TOP Vorlagen-Nr.	Datum
Verwaltungsvorlage	öffentlich	05 - 16 1186/2017/1	06.09.2017

Erarbeitsungsverfahren des Regionalplans Düsseldorf (RPD);
hier: 1) Bericht über die Erörterung
2) Stellungnahme der Stadt Emmerich am Rhein zum Entwurf vom 06.07.2017

2.1.2.1 Allgemeiner Freiraum mit Freiraumfunktion „Schutz der Natur“ (BSN)

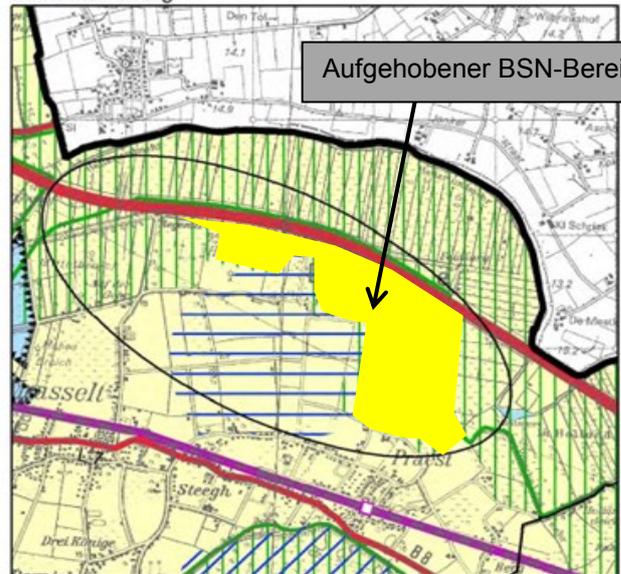
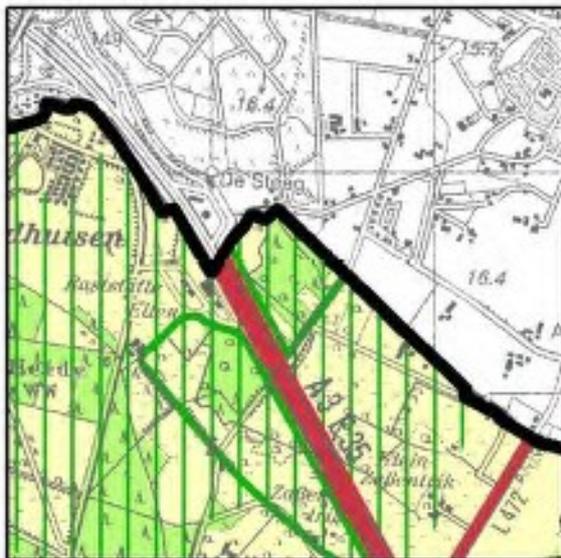
Im Bereich Praest und Vrsasselt wird die Darstellung des BSN-Bereiches südlich der Bundesautobahn bis auf eine Fläche rund um das Mettmeer zurückgenommen und in BSLE (Bereich für den Schutz der Landschaft und landschaftsorientierte Erholung) zurückgestuft. Im Wesentlichen erfolgt dabei eine Anpassung an die bestehenden Naturschutzgebietsfestsetzungen im Bereich Hetter.

Durch die Reduzierung der Darstellung eines BSN-Bereich südlich der Hetter werden die Belange der Stadt Emmerich am Rhein nicht negativ berührt. Es werden Bedenken der Eigentümer gegen die Vorbereitung etwaige Nutzungseinschränkungen ausgeräumt. Städtische Planungsabsichten für diesen Freiraumbereich sind nicht absehbar.

Es bestehen daher keine Bedenken gegen die geänderte grafischen Darstellung.

2.1.2.2 Allgemeiner Freiraum mit Freiraumfunktion „Schutz der Natur“ (BSN)

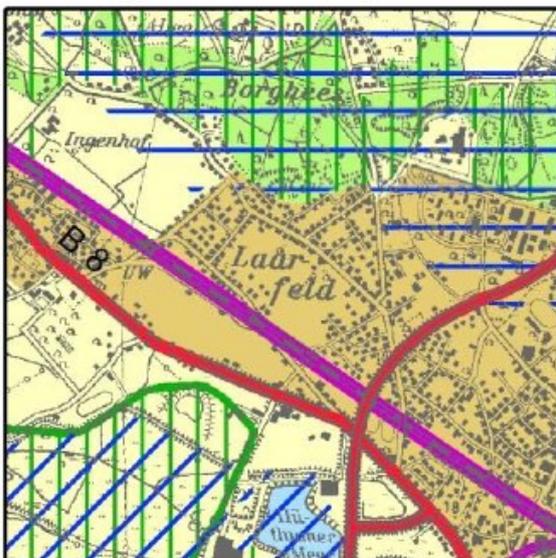
Im Bereich Elten wird die Darstellung eines nördlich des Naturschutzgebietes „Knauheide“ gelegenen und von diesem durch die Autobahn getrennten BSN-Bereiches aufgehoben und in BSLE zurückgestuft.

Durch die Aufhebung der BSN-Darstellung in der Nachbarschaft des Naturschutzgebietes Knauheide werden die Belange der Stadt Emmerich am Rhein nicht negativ berührt. Städtische Planungsabsichten für diesen Freiraumbereich sind nicht absehbar.

Gegen die Änderung der betroffenen grafischen Darstellung werden keine Bedenken erhoben.

2.1.2.5 Beikarte 4A Unzerschnittene verkehrsarme Räume (UZVR)

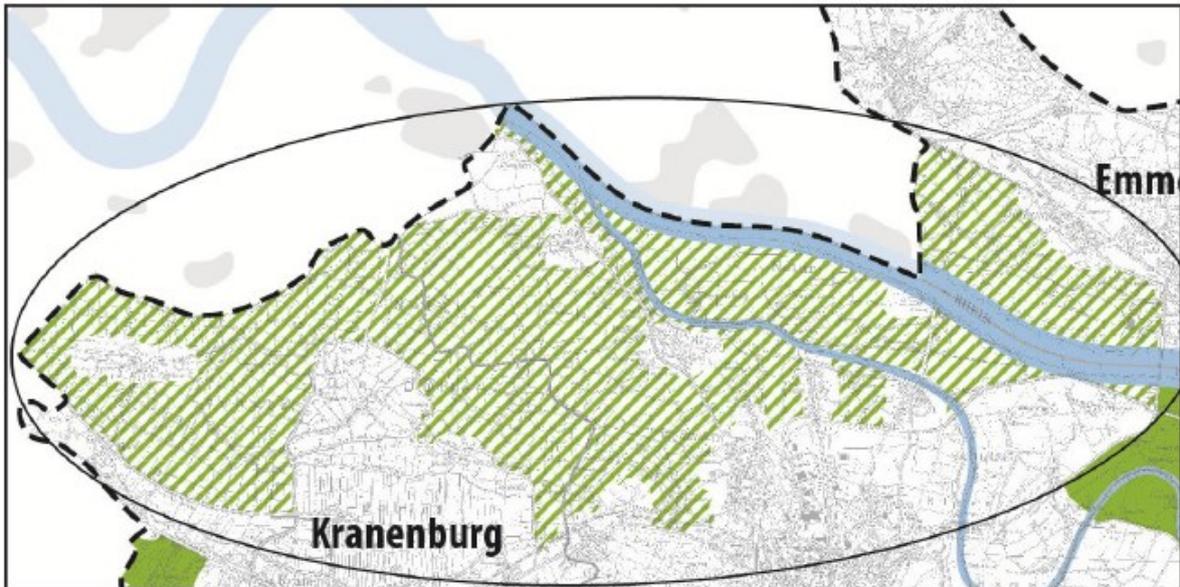
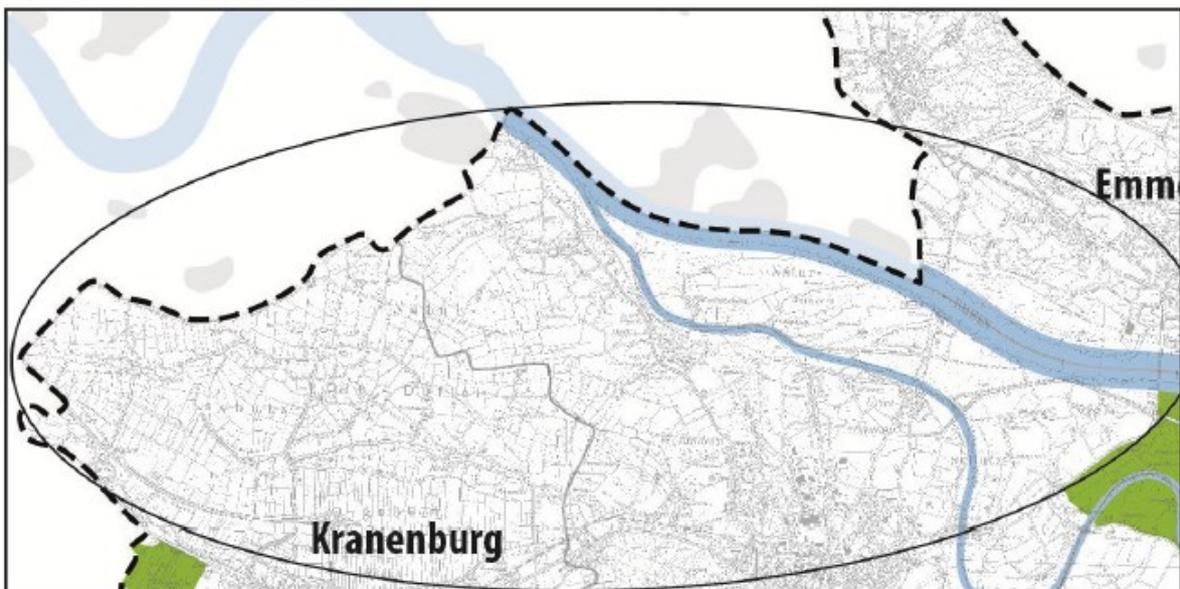
Mit Verzicht auf die bisher vorgesehene Darstellung unzerschnittener verkehrsarmer Räume einer Größe zwischen 10 und 20 km² im Grenzraum zu den Niederlanden wird der Schwellenwert für aus regionalplanerischer Sicht besonders zu berücksichtigender unzerschnittener verkehrsarmer Bereiche in der Planungsregion nunmehr einheitlich auf >=

Für das Emmericher Stadtgebiet entfällt damit die Darstellung eines UZVR von rd. 11,5 km² Größe im Bereich Hüthum. Es handelt sich hierbei um den gesamten Freiraum südlich der Bahnlinie im Westen und der B 8 im Osten zwischen der Landesgrenze und der B 220.

Gegen die Herausnahme der Darstellung der betroffenen Fläche als UZVR in der Beikarte 4A bestehen keine Bedenken.

2.1.2.6 Beikarte 4J Landwirtschaft

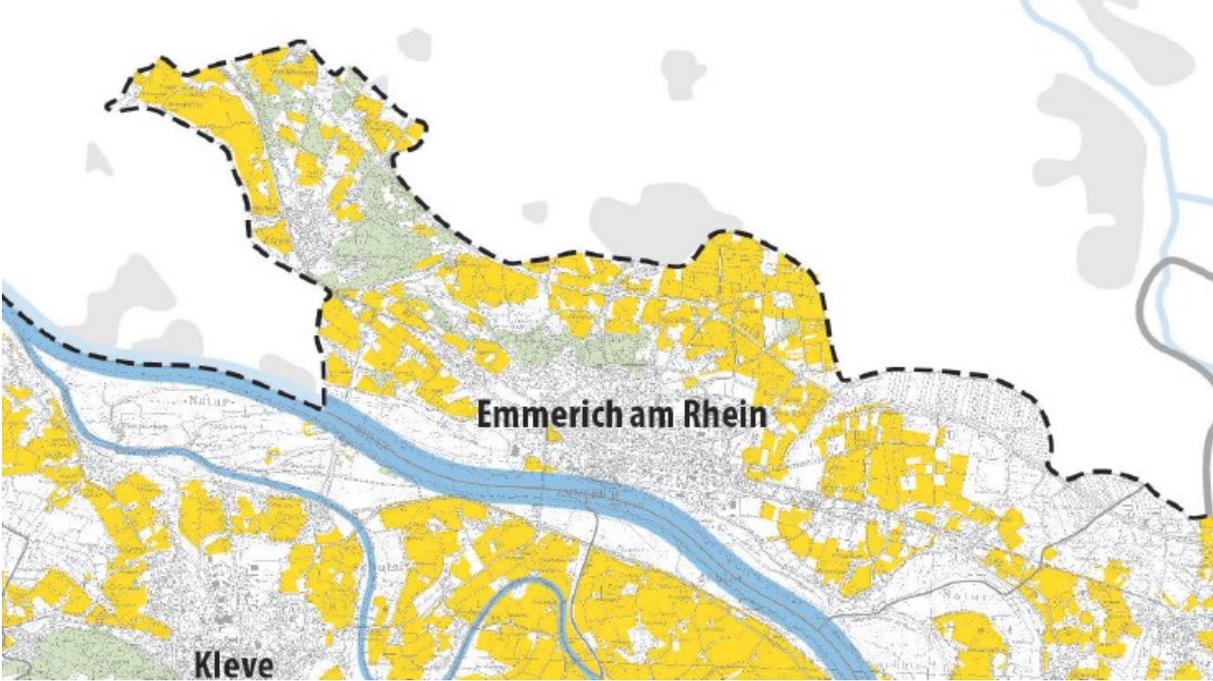
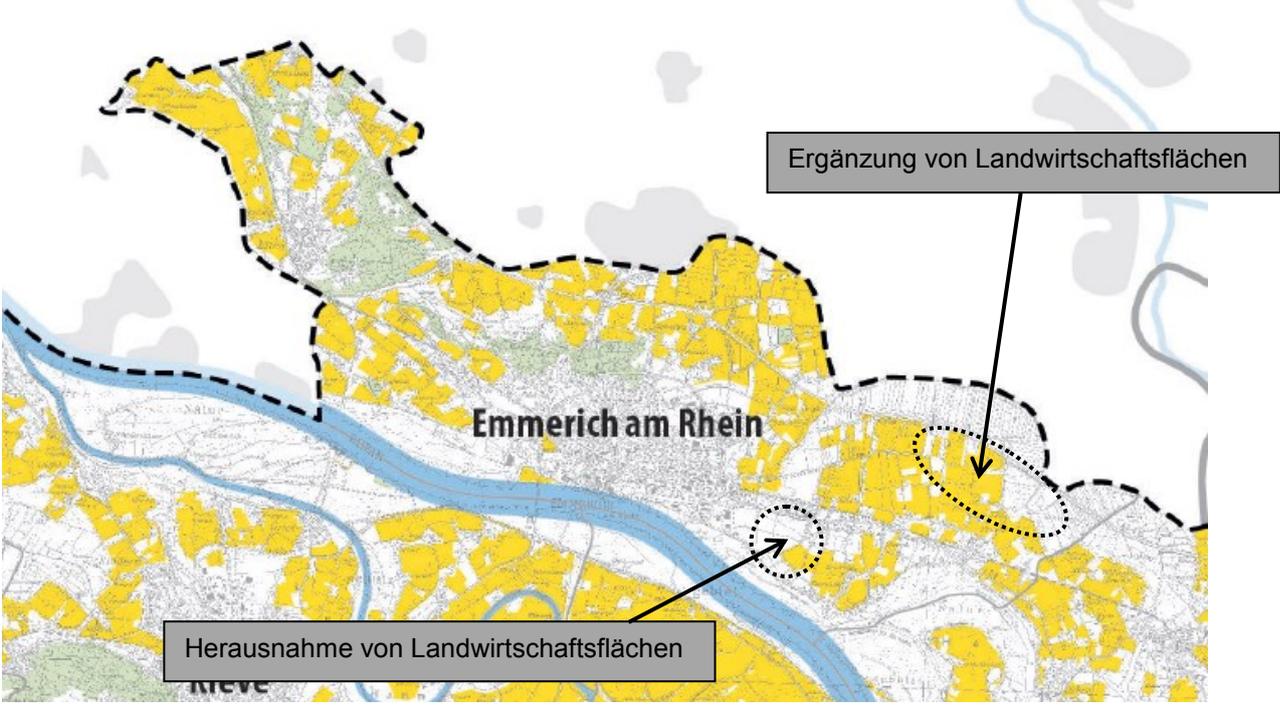
Die Darstellungen agrarstrukturell bedeutsamer Flächen im Emmericher Stadtgebiet werden in der Beikarte 4J geringfügig verändert. Einerseits fällt die Darstellung von zwei Flächen östlich der ehemaligen Mülldeponie an der Reeser Straße zwischen L 7 und Hauptstraße fort. Andererseits werden einige Landwirtschaftsflächendarstellungen südlich des Naturschutzgebietes Hetter auf der Südseite der Bundesautobahn ergänzt.

Gegen die genannten Änderungen der Darstellung agrarstrukturell bedeutsamer Flächen in der Beikarte 4J sind keine Bedenken vorzutragen.
